海珠区得胜岗地块 (AH0212规划管理单元) 控制性详细规划

组织编制单位：广州市规划和自然资源局

申请单位：广州市海珠区住房和城乡建设局

2025年12月

控规调整前

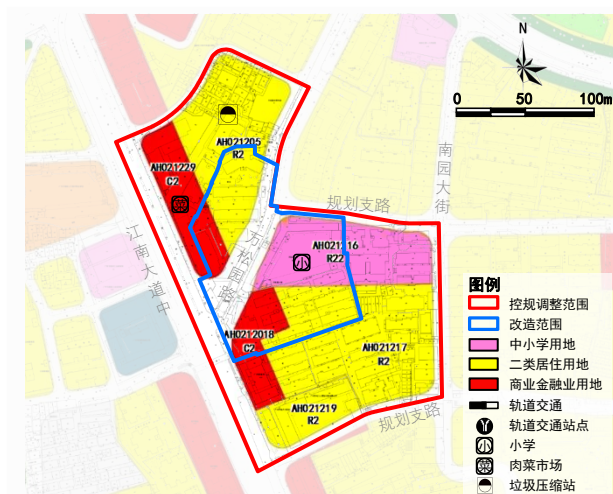
指标	现行控规	本次规划	对比
总用地面积 (公顷)	6.31	6.31	不变
可建设用地 (公顷)	4.64	4.72	+0.08
毛容积率	1.63	1.65	+0.02
总建设量 (万平方米)	10.26	10.42	+0.16
人口(万人)	0.22	0.26	+0.04
公共服务和市政公用设施	<ul style="list-style-type: none"> 规划小学1处，用地面积8893平方米，建筑面积5336平方米； 规划肉菜市场、垃圾压缩站各1处 	<ul style="list-style-type: none"> 规划24班小学，用地面积11024平方米，建筑面积≥10800平方米； 规划社区居委会、社区议事厅、社区服务站、物业管理、星光老年之家（颐康站）、社区卫生服务站、垃圾收集站、公共厕所各1处；规划设置其他商业服务设施572平方米。 5G基站7处，地块调蓄设施2330平方米。 	<ul style="list-style-type: none"> 现行控规小学从18班扩大为24班，规划用地面积增加2131平方米。 规划新增8处公共服务与市政基础设施，包括社区居委会、社区议事厅、社区服务站、物业管理、星光老年之家（颐康站）、社区卫生服务站、垃圾收集站、公共厕所各1处；结合现状物业回迁需求，AH0212030地块内设置其他商业服务设施建筑面积572平方米；改造范围外，保留现行控规肉菜市场、垃圾压缩站各1处。 5G基站7处，地块调蓄设施2330平方米。

控规调整前

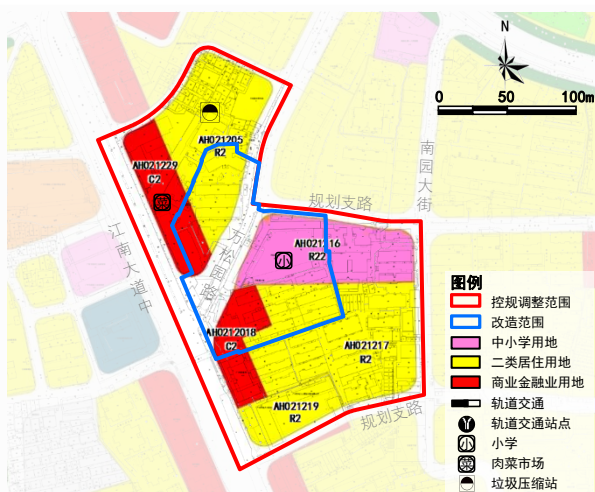
状态	地块编码	用地用海分类代码	用地性质代码	用地性质	容积率	用地面积(m ²)	建筑面积(m ²)	建筑密度(%)	绿地率(%)	建筑限高(m)	公共服务设施	市政公用设施	交通基础设施
调整前	AH021216	—	R22	中小学用地	0.6	8893	5336	≤25	≥30	20	小学	—	—
调整后	AH0212016	080403	A33	中小学用地	—	11024	≥10800	—	≥30	—	24班小学	地块调蓄设施 面积604m ² (规模604m ³)	—
变化	改变	改变	改变	不变	改变	+2131	改变	改变	不变	改变	改变	改变	不变
调整前	—	—	—	—	—	—	—	—	—	—	—	—	—
调整后	AH0212030	070102	R2	二类居住用地	2.79	3783	10564	≤40	≥25	100	社区居委会(200m ²)、社区议事厅(100m ²)、社区服务站(100m ²)、物业管理(60m ²)、其他商业服务设施(572m ²)	公共厕所(100m ²)、地块调蓄设施面积208m ² (规模208m ³)	—
变化	新增地块，无调整前后变化对比												
调整前	—	—	—	—	—	—	—	—	—	—	—	—	—
调整后	AH0212031	070102	R2	二类居住用地	4.68	3657	17112	≤40	≥25	100	社区卫生服务站(600m ²)、星光老年之家-颐康站(400m ²)	垃圾收集站(150m ²)、地块调蓄设施面积201m ² (规模201m ³)	—
变化	新增地块，无调整前后变化对比

控规调整前

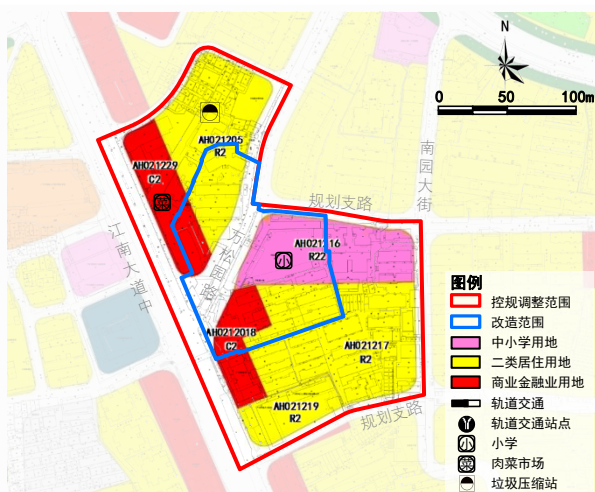
调整状态	地块编码	用地用海	用地性质代码	用地性质	容积率	用地面积 (m ²)	建筑面积 (m ²)	建筑密度 (%)	绿地率 (%)	建筑限高 (m)	公共服务设施	市政公用设施	交通基础设施
调整前	AH021205	—	R2	二类居住用地	2.8	10681	29907	≤25	≥30	—	—	垃圾压缩站	—
调整后	AH0212005	070102	R2	二类居住用地	2.8	8565	23982	≤25	≥30	—	—	垃圾压缩站、5G基站4处、地块调蓄设施面积439m ² (规模439m ³)	—
变化	改变	改变	不变	不变	不变	-2116	-5925	不变	不变	不变	不变	改变	不变
调整前	AH021217	—	R2	二类居住用地	2.0	14667	29334	≤30	≥25	—	—	—	—
调整后	AH0212017	070102	R2	二类居住用地	2.0	11398	22796	≤30	≥25	—	—	地块调蓄设施面积624m ² (规模624m ³)	—
变化	改变	改变	不变	不变	不变	-3269	-6538	不变	不变	不变	不变	改变	不变
调整前	AH021218	—	C2	商业金融用地	4.0	3610	14440	≤30	≥30	—	—	—	—
调整后	AH0212018	0901	B1	商业设施用地	4.0	1459	5836	≤30	≥30	—	—	5G基站1处、地块调蓄设施面积75m ² (规模75m ³)	—
变化	改变	改变	改变	改变	不变	-2151	-8604	不变	不变	不变	不变	改变	不变
调整前	AH021229	—	C2	商业金融用地	4.0	5039	20156	≤30	≥30	—	—	肉菜市场	—
调整后	AH0212029	0901	B1	商业设施用地	4.0	3788	15152	≤30	≥30	—	—	肉菜市场、5G基站2处、地块调蓄设施面积179m ² (规模179m ³)	—
变化	改变	改变	改变	改变	不变	-1251	-5004	不变	不变	不变	不变	改变	不变

公共服务与市政基础设施规划图

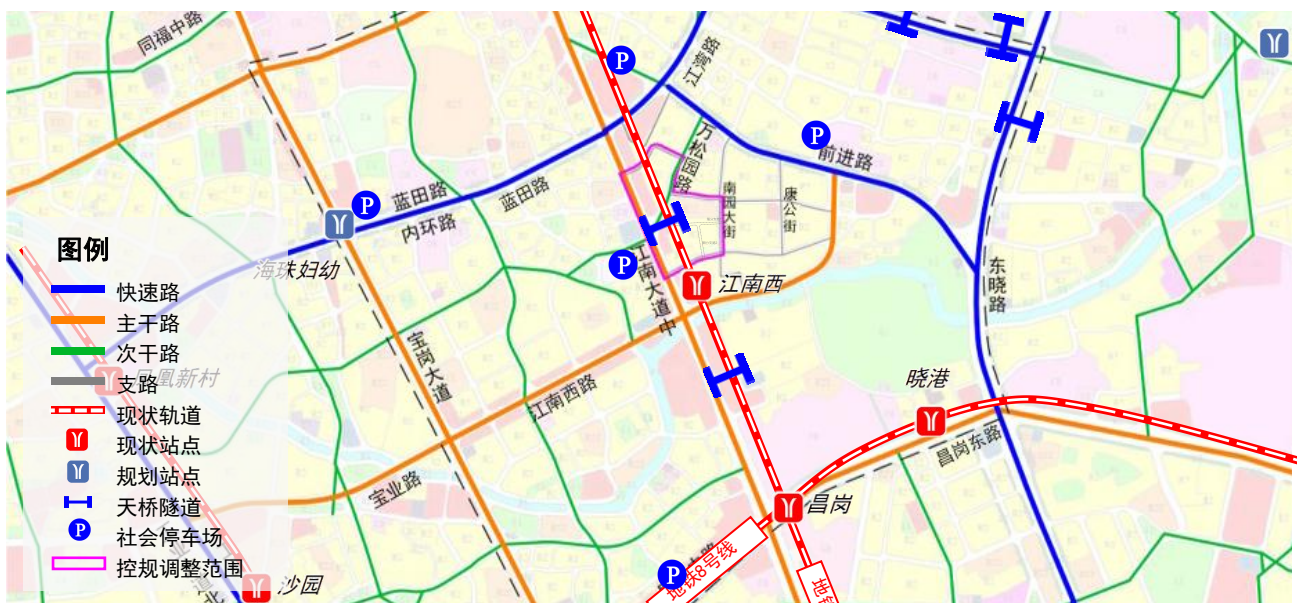
- ◆ 现行控规18班小学扩大为24班。
- ◆ 规划非独立占地公服及市政设施10处。其中，规划新增社区居委会、社区议事厅、社区服务站、物业管理、星光老年之家、社区卫生服务站、垃圾收集站、公共厕所各1处（其中垃圾收集站地下设置不计容）；保留现行控规的肉菜市场1处，垃圾压缩站1处（建筑面积不少于500平方米）；规划设置其他商业服务设施572平方米。

道路红线调整后规划图

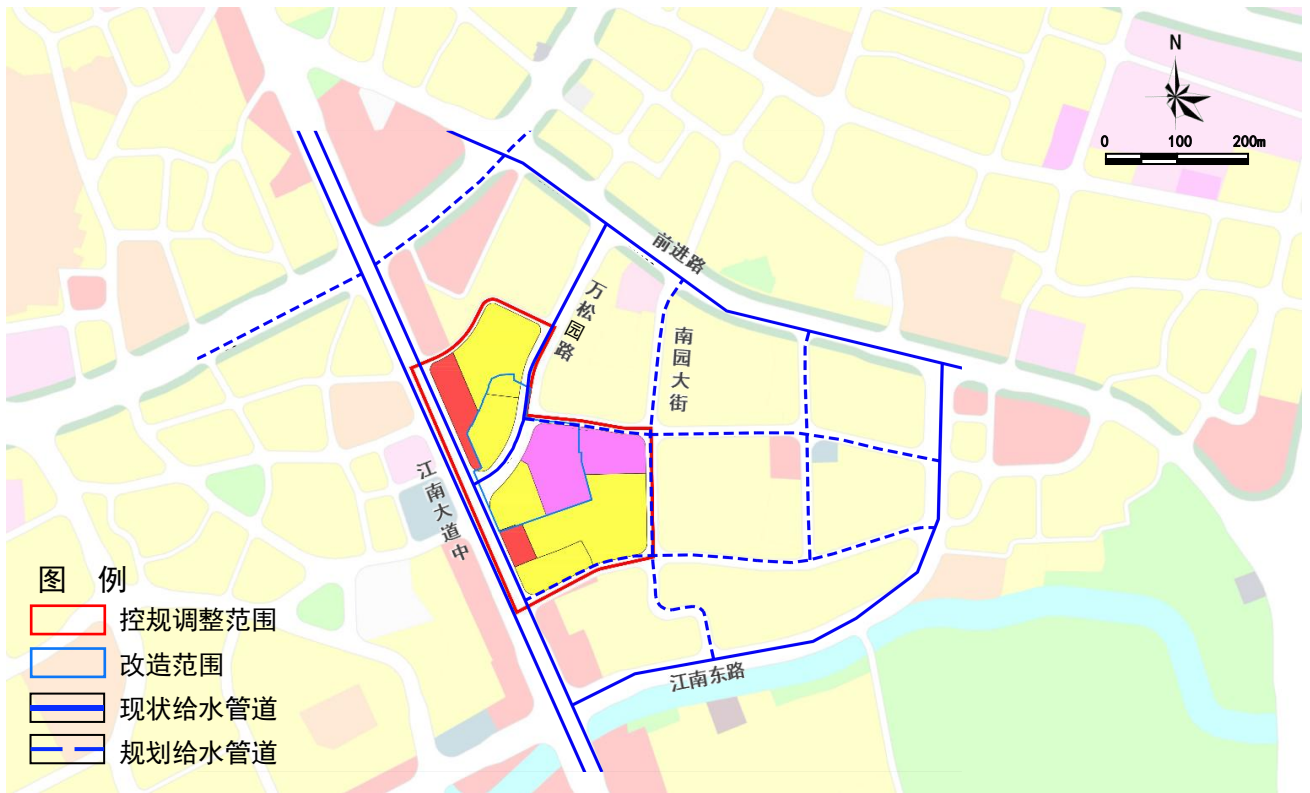
- ◆ 万松园路保持次干路等级不变，标准段仍按26米控制，南段路口展宽段红线由33米调整为27米，设双向5车道，保留1条南往北展宽车道，服务沿线地块出入交通集散和学校临停需求。
- ◆ 调整后，规划单元内路网密度13.3km/km²。
